Oggetto	DGR n. 1280/2023 - Reticolo idrografico regionale. Modifica in loc. Sarissola in Comune di Busalla (GE)
Tipo Atto	Decreto del Dirigente
Struttura Proponente	Unità organizzativa Assetto del territorio
Dipartimento Competente	Direzione generale Protezione civile e difesa suolo
Soggetto Emanante	Roberto BONI
Responsabile Procedimento	Paolo SPOTORNO
Soggetto Responsabile	Roberto BONI

**Allegato 1**

Stralcio cartografico modificato per il Rio della Chiesa in loc. Sarissola nel Comune di Busalla (GE)

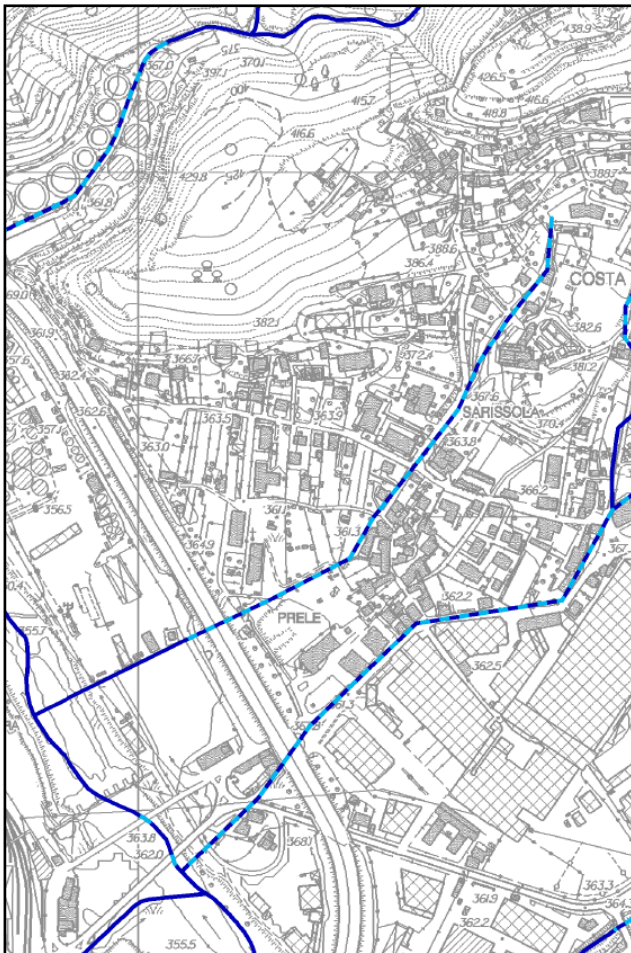
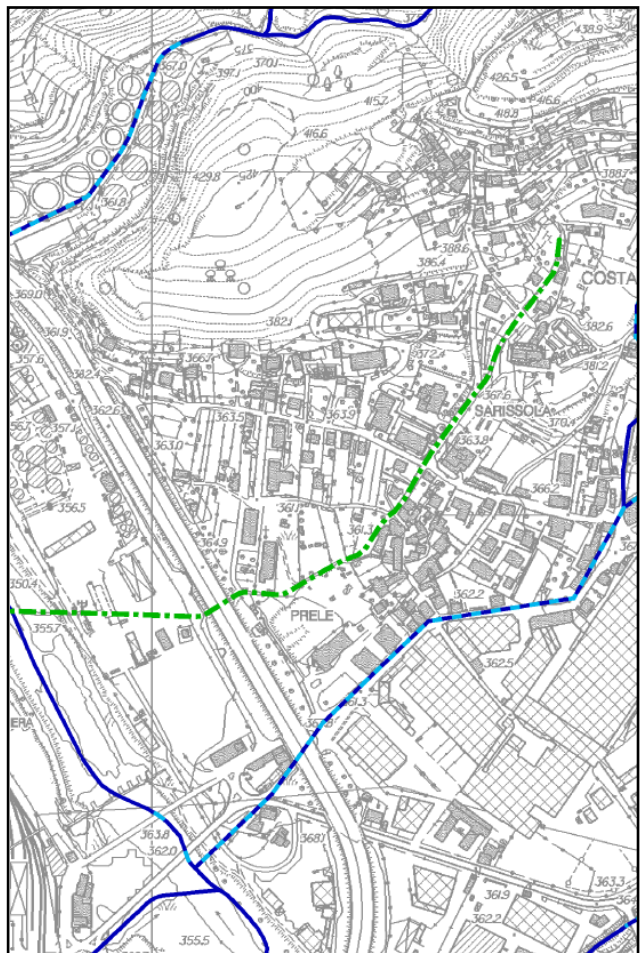
**PREMESSO CHE** a seguito di segnalazione pervenuta dal Comune di Busalla (GE) con nota Prot-2026-0165442 del 02/04/2026 si è evidenziata la necessità di modificare il reticolo idrografico regionale con l’eliminazione e classificazione in “drenaggio urbano” di un ramo denominato Rio della Chiesa affluente del Torrente Scrivia in località Sarissola nel Comune di Busalla (GE);

l’intero ramo risulta tombinato già nel tratto apicale immediatamente a valle della sorgente e di alcune opere di captazione e utilizzo delle acque e pertanto risulta avere funzioni sostanzialmente assimilabili a quelle di fognatura bianca, come verificato in apposito sopralluogo dei tecnici regionali e come riportato nella scheda conservata agli atti del settore con Prot-2026-0215130;

per i motivi indicati in premessa, di approvare, ai sensi del punto 4 della DGR 1280/2023, la modifica alla cartografia del Reticolo Idrografico Regionale, relativamente all’eliminazione e classificazione in “drenaggio urbano” di un ramo denominato Rio della Chiesa affluente del Torrente Scrivia in località Sarissola nel Comune di Busalla (GE) come riportato nello stralcio allegato al presente atto quale sua parte integrante e sostanziale.
